HTTR（高温工学試験研究炉）の  
標準応答スペクトルの規制への取り入れに伴う  
原子炉設置変更許可申請の補正について

令和5年8月10日

国立研究開発法人日本原子力研究開発機構  
大洗研究所 高温ガス炉研究開発センター  
高温工学試験研究炉部

# HTTRにおける基準地震動の応答スペクトル

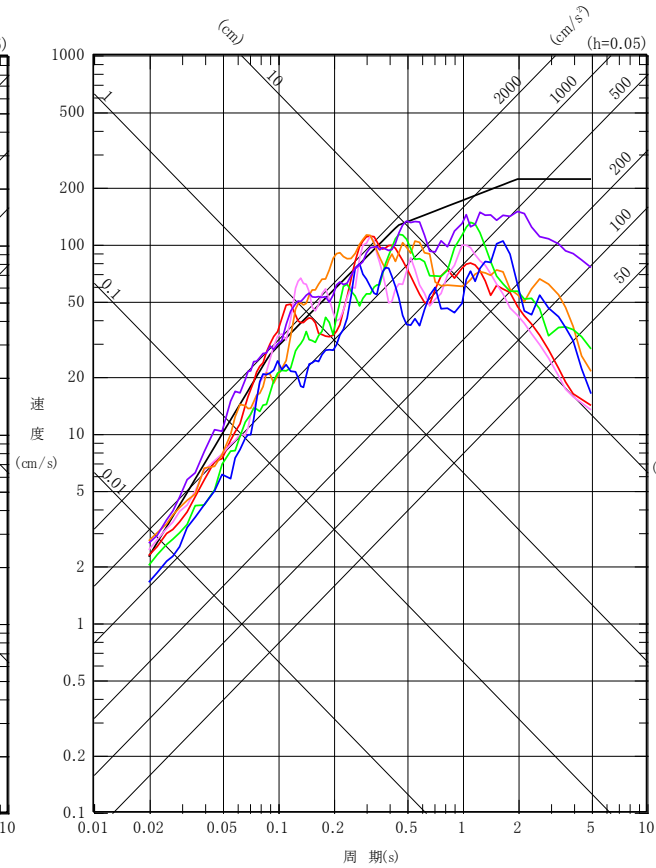
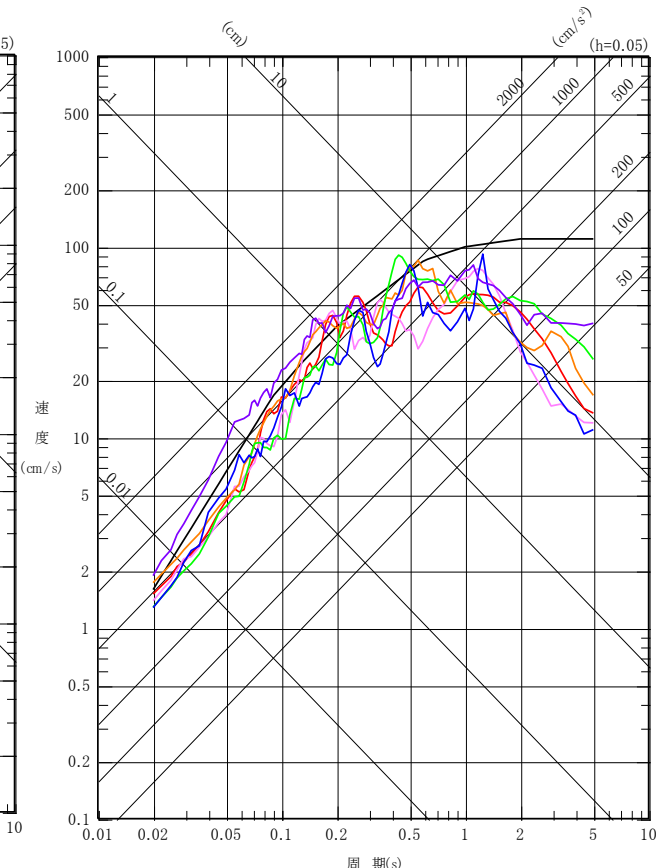
- 2021年4月21日に、試験研究の用に供する原子炉等の位置、構造及び設備の基準に関する規則の解釈等の一部改正（以下、「改正規則等」という）により、「震源を特定せず策定する地震動」のうち、全国共通に考慮すべき地震動として「標準応答スペクトル」に基づく地震動の評価が新たに規制に取り入れられた。
- 上記を踏まえ、標準応答スペクトルとHTTRにおける既許可の基準地震動（Ss-D、Ss-1～Ss-5）を比較した結果、一部の周期帯で既許可を上回ることから、標準応答スペクトルを考慮した地震動を基準地震動Ss-6として新たに追加する変更申請を2021年11月15日に行った。
- その後、基準地震動Ss-6の策定過程や結果については、第440回核燃料施設等の新規制基準適合性に係る審査会合（2022年5月13日）にて基準地震動Ss-6が概ね了承され、地盤の安定性評価や新知見対応（津波評価、火山影響評価）については、第457回核燃料施設等の新規制基準適合性に係る審査会合（2022年8月26日）にて基準地震動Ss-6が概ね了承された。
- これらの結果を受け、2023年7月11日に原子炉設置変更許可申請の補正を行った。また、添付書類八に新たに追加する弾性設計用地震動Sd-6についても、Ss-6の補正に伴って変更する。なお、補正にあたっては、基準地震動Ss-6の追加に伴う耐震補強工事が発生しないことを確認するとともに、技術者数や保安管理体制等の最新情報への更新や記載の適正化を実施した。
- 本資料は、基準地震動Ss-6の追加に伴うHTTRの耐震設計方針の変更がないことを示すものである。

- 基準地震動Ss（基準地震動Ss-D、Ss-1～Ss-6）の応答スペクトルを示す。
